# 改善箇所説明図

かじ取り装置

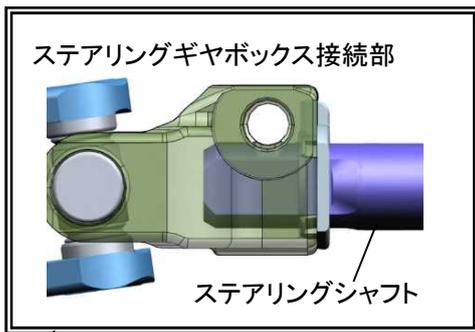
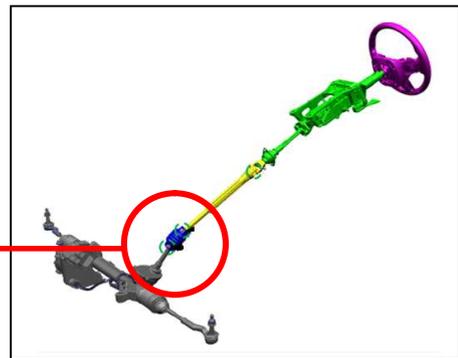
基準不適合部位

かじ取り装置において、製造管理が不適切なため、ステアリングシャフトがギヤボックス接続部の所定位置まで挿入されない状態で組立てられたものがある。そのため、接続部の固定が不十分となり、そのままの状態で使用を続けるとステアリングシャフトが外れ、操舵不能になるおそれがある。

全車両、ステアリングシャフトとステアリングギヤボックスの接続部を点検し、不適切な場合は、ステアリングシャフト接続に関わる部品を交換する。
